## GRANSKNINGSUTLÅTANDE ANTAGANDEHANDLING

### Detaljplan för stadsutveckling inom fastigheterna BOLLSPELAREN 1, KARTAN 1, TERRÄNGLÖPAREN 11, del av ORIENTERAREN 9 samt del av SUNDBYBERG 2:30 i stadsdelen Hallonbergen

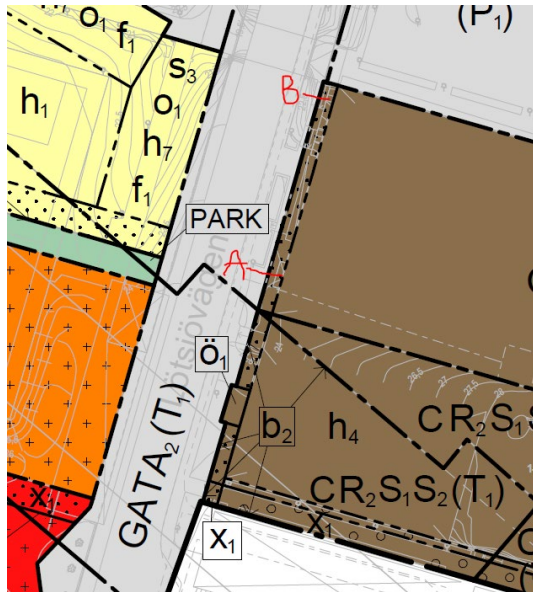
Eftersom hotell planeras ovanför tunnelbanan föreslår Region Stockholm att bestämmelsen för stömljud i plankartan förtydligas och ändras till följande:  
"Byggnader ska grundläggas och utformas så att maximal stömljudsnivå i rum för sömn och vila ej överskrider 32 dB(A) (fast) vid tågpassage."

*Planbestämmelsen avseende stomljud har justerats efter regionens önskemål.*
